## **Afgørelse om ikke godkendelsespligtig ændring på Isbjerg Møllevej 115, 6800 Varde**

Varde Kommune har afgjort at husdyrbruget på Isbjerg Møllevej 115, 6800 Varde kan ændres, således at et plansiloområde kan placeres lidt anderledes end tidligere godkendt i miljøgodkendelse af 31. juli 2020.

**Journalnr.:** 61148-22  
**Sagsnr.:** 22-5426

**Figur 1. Ensilageplansilo som godkendt 31. juli 2020.**

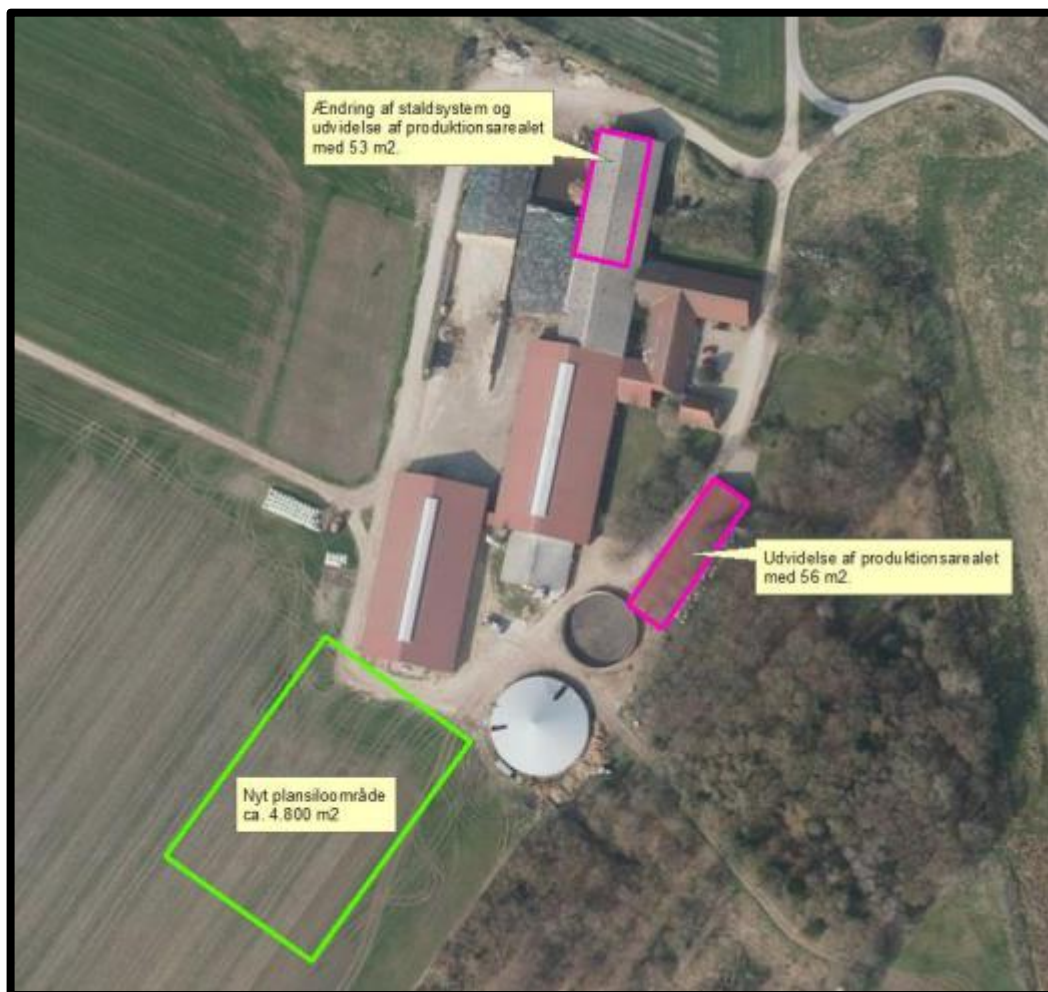
Varde Kommune traf den 11. juli 2020 i en § 16a-miljøgodkendelse afgørelse om, at der på Isbjerg Møllevvej 115 blandt andet kan etableres et nyt plansiloområde på ca. 4.800 m<sup>2</sup>, se figur 1.

Ansøger har nu et ønske om at ændre placeringen af plansiloområdet, så det flugter med de fleste af de øvrige bygninger, se figur 2.

**Figur 3. Tidligere krav til beplantning og nyt ændret krav til beplantning.**

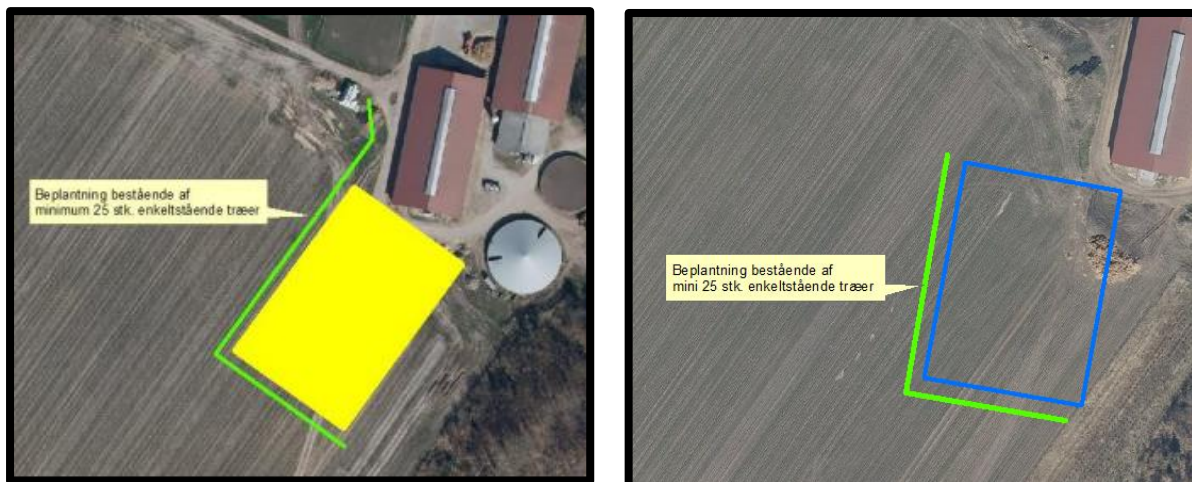
Varde Kommune vurderer, at den ændrede placering af plansiloområdet, er uden betydning for de landskabelige værdier, hvis vilkår til beplantning tilrettes den nye placering, se figur 3.

Afgørelsen træffes ud fra den forudsætning, at plansiloarealet ikke øges i forhold til de tidligere godkendte ca. 4.800 m<sup>2</sup>, og at nyt ændret krav til beplantning gennemføres.
